**Stellungnahmen mit Anregungen
zur Beteiligung der Öffentlichkeit
gem. § 3 (2) BauGB
sowie der Behörden und sonstiger Träger
öffentlicher Belange gem. § 4 (2) BauGB zur
3. Änderung des Bebauungsplans
„Im Schleid“
der Stadt Bad Vilbel**

Stand: 09.11.2018

Ergebnisse der Beteiligung der Öffentlichkeit gem. § 3 (2) BauGB sowie der Behörden und sonstiger Träger öffentlicher Belange gem. § 4 (2) BauGB zur 3. Änderung des Bebauungsplans „Im Schleid“ der Stadt Bad Vilbel

-Planentwurf 3. Änderung B-Plan „Im Schleid“
-Katasterplan

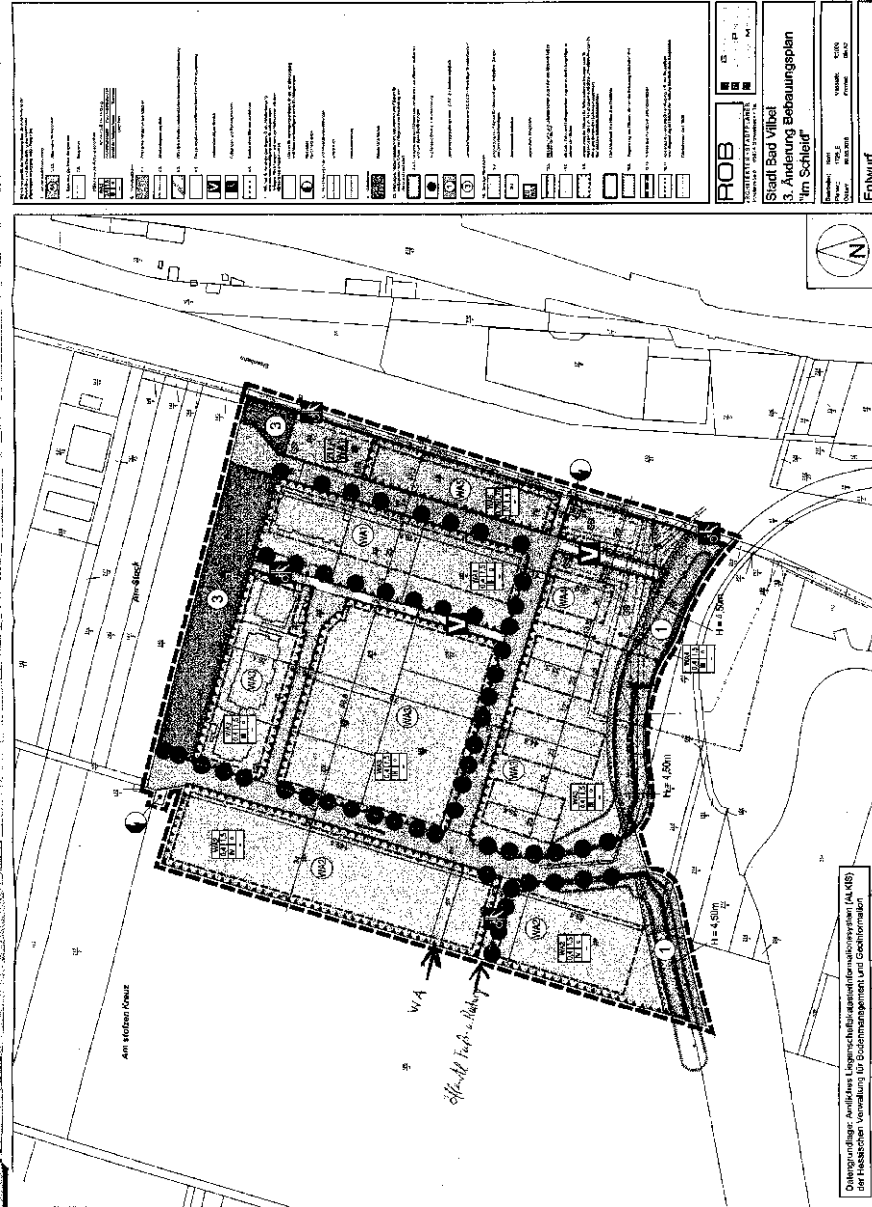
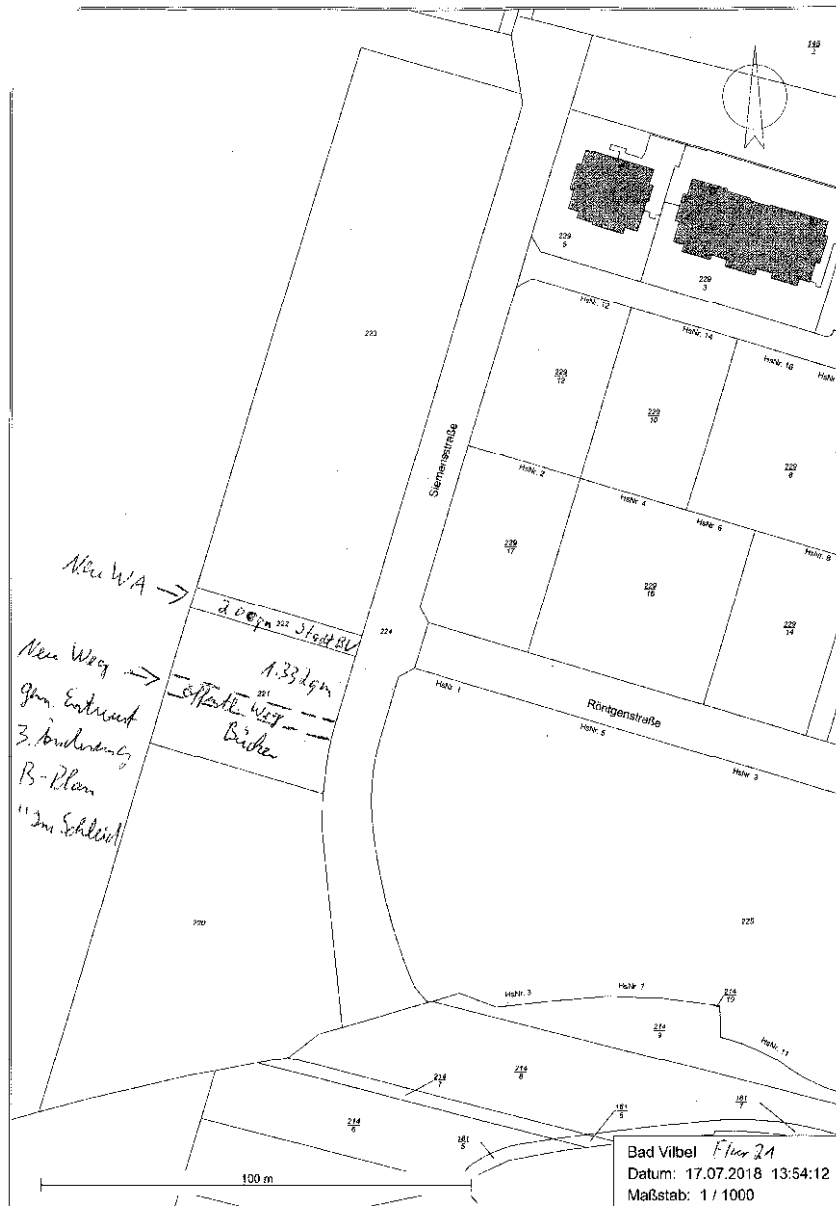
- 1 In dem Planungsentwurf 3. Änderung B-Plan „Im Schleid“ (s. Anlage) ist das **städtische Grundstück** Gemarkung Bad Vilbel Flur 21 Flurstück 222 mit 200 qm als VA Fläche ausgewiesen (ist im rechtskräftigen B-Plan 2. Änderung „Im Schleid“ noch als öffentlicher Fußweg ausgewiesen) und **aus dem Grundstück von Herrn Dietmar Bücher** Gemarkung Bad Vilbel Flur 21 Flurstück 221, 1.332 qm groß, hieraus eine Teilfläche als öffentlicher Fuß- und Radweg ausgewiesen. Durch die südliche Verlegung des öffentlichen Weges ist ein notarieller Tauschvertrag (im Flächenverhältnis 1:1) Stadt Bad Vilbel/ Herrn Bücher erforderlich. Ansonsten bestehen hinsichtlich des Bebauungsplanentwurfes 3. Änderung „Im Schleid“ seitens des Fachdienstes Liegenschaftsverwaltung keine Bedenken und Anregungen.

Die Hinweise werden zur Kenntnis genommen.

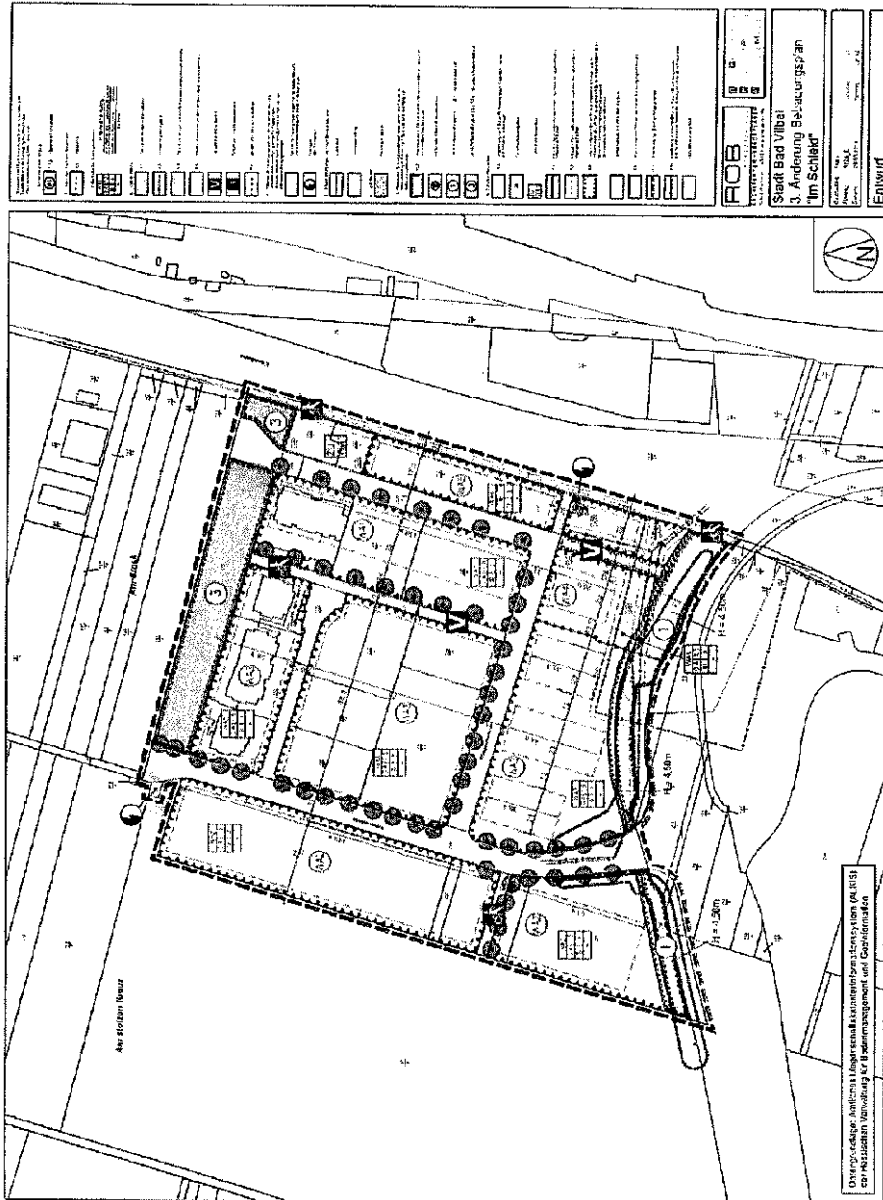
- 1 der Fachdienst Bauverwaltung sieht die Notwendigkeit, für das Baugebiet bzgl. der Glasmüllentsorgung Unterflurcontainer für die Anwohner bereit zu stellen. Diesbezüglich möchten wir Sie bitten, dies sowie eine Fläche in der Größe von 2 Parkplätzen entsprechend zu berücksichtigen. Die vorgesehenen Standorte entnehmen Sie bitte der beigefügten Skizze.

Für die westliche Fläche der Glascontainer müsste der Geltungsbereich des Bebauungsplans erweitert werden, was zum jetzigen Zeitpunkt aufgrund des Verfahrensfortschritts nicht mehr möglich ist. Die östliche Fläche der Glascontainer befindet sich im Bereich einer privaten Grünfläche, die mit Pflanzbindungen festgesetzt ist. Die Festsetzung kann zum jetzigen Verfahrensstand nicht mehr geändert werden, da dies Auswirkungen auf die Eingriffs- / Ausgleichbilanzierung hätte. Die alternative Unterbringung der Flächen für die Glascontainer innerhalb der privaten Bauflächen ist aufgrund des Baufortschritts und der fehlenden Flächenverfügbarkeit nicht möglich. Es wird geprüft, ob entsprechende Flächen im Baugebiet „Krebsschere“ untergebracht werden können.

Anlage: Planskizze

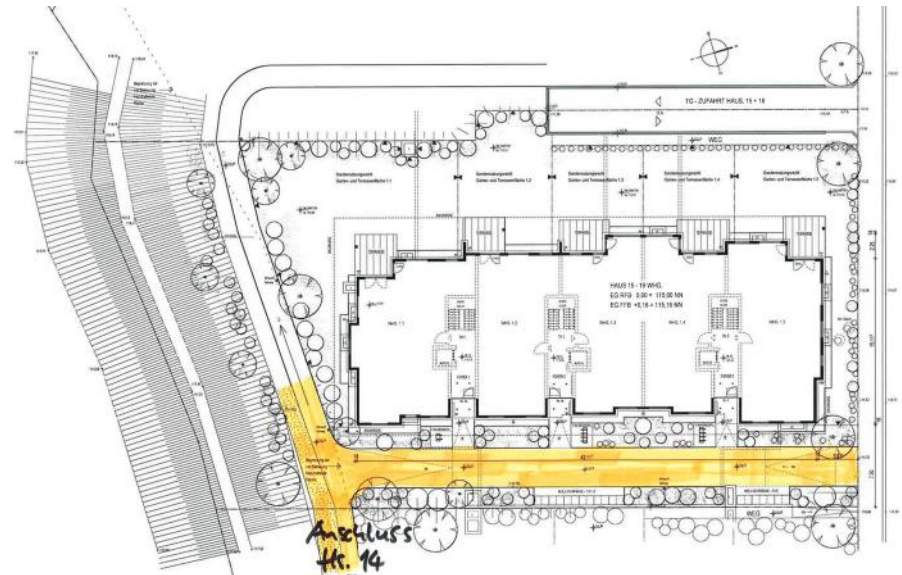
Sollte der Schutzstreifen in die Bebauung (z. B. Außenanlage, Parkplätze, etc.) eingebunden werden, so ist dies im Vorfeld auf Konformität zum Bebauungsplan und vorhandener Dienstbarkeit abzu prüfen. Wir bitten daher bereits in den Bauungsplan entsprechende Vorgaben zur Erreichbarkeit der techn. Anlage mit aufzunehmen.

Das bestehende Schachtbauwerk wurde von dem Investor planerisch berücksichtigt. Die Zugänglichkeit, auch mit Baufahrzeugen, ist gewährleistet (Zufahrtsweg siehe beigefügte Freiflächenpläne). Der Zufahrtsweg wird im Bebauungsplan über ein entsprechendes Geh-, Fahr- und Leitungsrecht abgesichert.

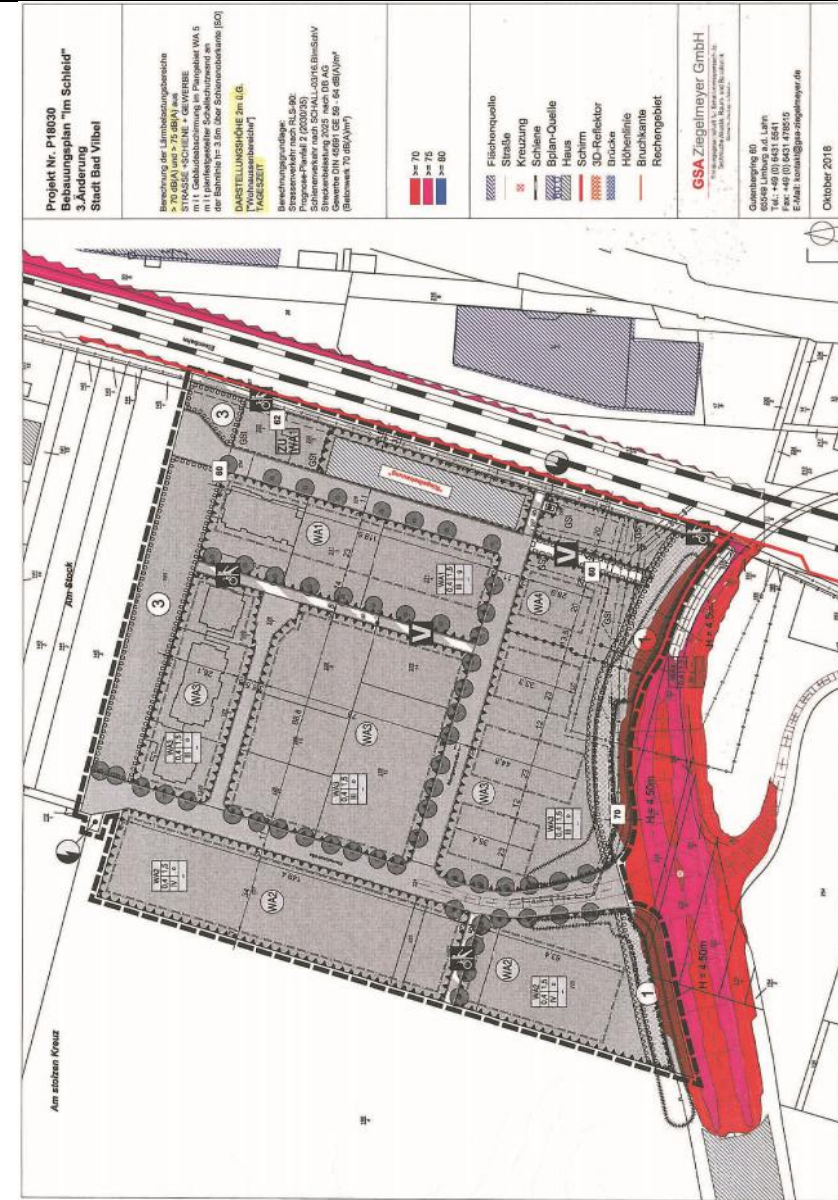
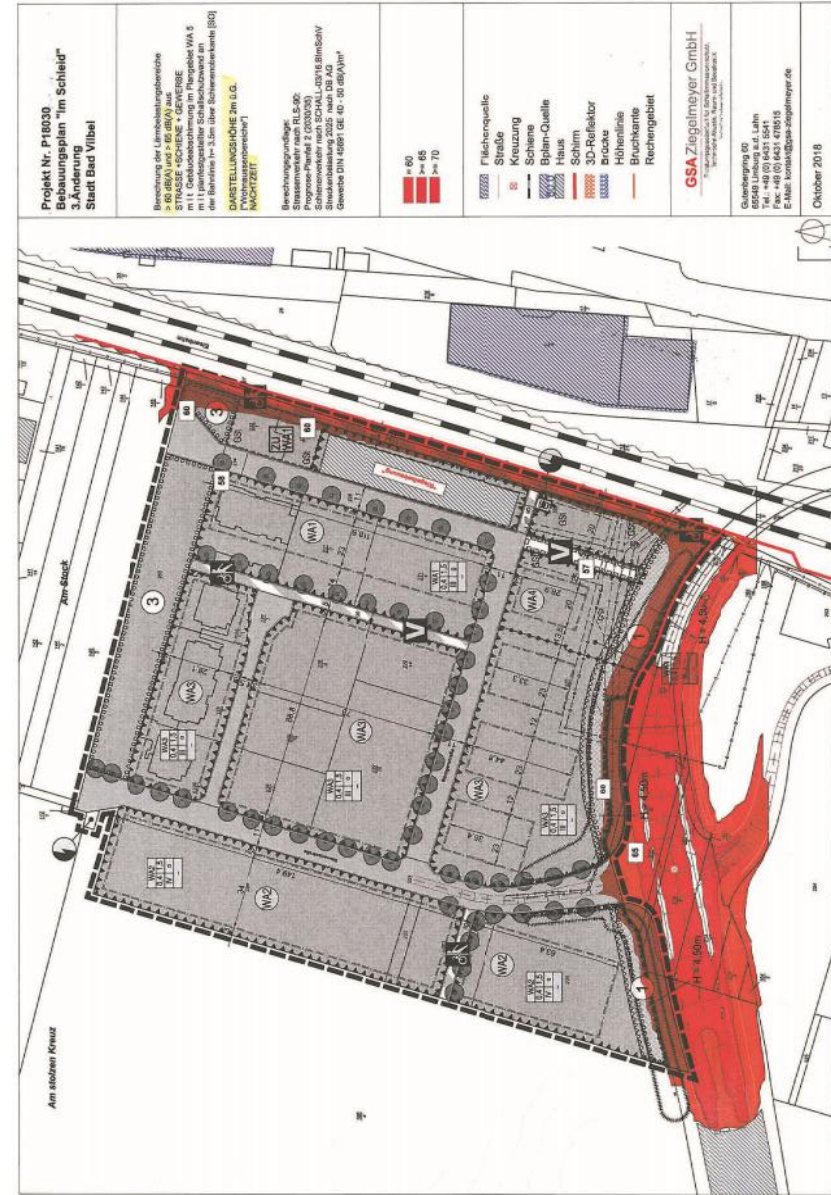
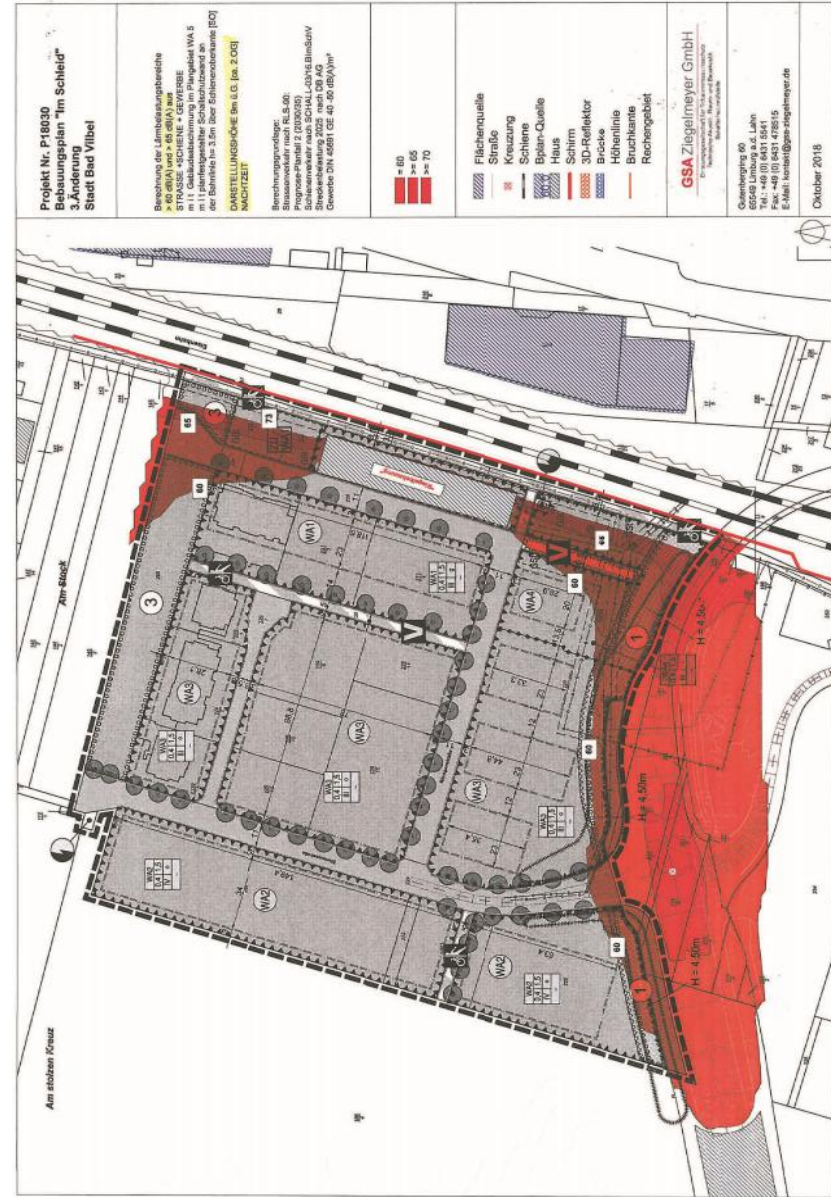
Die nachfolgend beigefügten kartographischen Darstellungen zeigen die Bereiche im Plangebiet in denen Überschreitungen der Pegel > 70 bzw. > 75 dB(A) tags und 60 bzw. 65 dB(A) nachts zu prognostizieren sind. Die abschirmende Wirkung der planfestgestellten Schallschutzwand an der Gleisanlage (h = 3,50 m über Schienenoberkante) ist hierin berücksichtigt. Die Berechnungsergebnissen beziehen sich dabei auf Schalleinträge in sog. „Wohnaußenbereichen“ (Bezugshöhe 2,00 m über Gelände) und für Wohnnutzungen in Höhe eines 2. Obergeschosses (Bezugspunkt ca. 9,00 m) einer hier geplanten Bebauung.

Die Berechnungsergebnisse zeigen, dass die genannten Grenzwerte der Rechtsprechung 70 dB(A) bzw. 75 dB(A) nur punktuell und auf den zur Gleisanlage hin orientiert Fassaden auftreten können. In der „Fläche“ des Plangebietes entstehen solch hohe Schalleinträge nicht.

Es zeigt sich, dass nur im Nahbereich zur Gleisanlage entsprechende Überschreitungen auftreten (Allgemeines Wohngebiet WA 5).

Anregungen	Brief Nr. 48	Beschlussvorschlag
		<p><i>Die Schalltechnische Stellungnahme zur 3. Änderung des Bebauungsplans „Im Schleid“ zeigt diese Problematik auf. Durch die im Einzelfalle im Zuge der Baugenehmigung entwickelten passiven Schallschutzmaßnahmen werden für die betroffenen Gebäude die Anforderungen an „gesunde Wohn- und Arbeitsverhältnisse“ sichergestellt.</i></p>

1

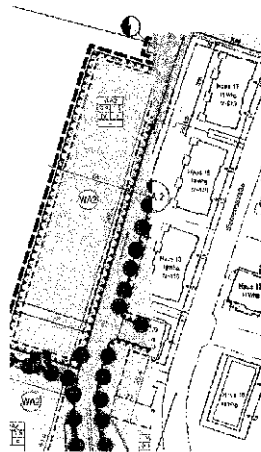
1. WA2: Die Festlegung von WA2 in aktueller Form (ohne Aufteilung in kleinere Baufenster, siehe 1. Bild) ermöglicht dem Investor die Bauweise, die Beeinträchtigung des Windkomforts der ganzen Siedlung an sich ziehen kann (siehe Bild 2 laut aktueller Planung des Investors). Die Baufenster in WA2 sollen in ursprünglicher Form beibehalten (2. Änderung) werden. Ein Vollgeschoss mehr stellt für mich kein Problem dar, solange die Häuser West-Ost Ausrichtung bekommen.

Eine Drehung der geplanten Gebäude des Allgemeinen Wohngebietes WA 2 um 90 Grad wird nicht vorgenommen. Diese hätte zur Folge, dass auf den privaten Bauflächen Feuerwehrezufahrten errichtet werden müssten. Das aktuelle Konzept sieht die Anleiterung der Gebäude von der öffentlichen Straßenverkehrsfläche aus vor. Die Anlage der Feuerwehrezufahrten auf den privaten Baugrundstücken hätte eine höhere Versiegelung der Grundstücke zur Folge. Nach § 1a Abs. 2 S. 1 BauGB sollen Bodenversiegelungen auf das notwendige Maß begrenzt werden.
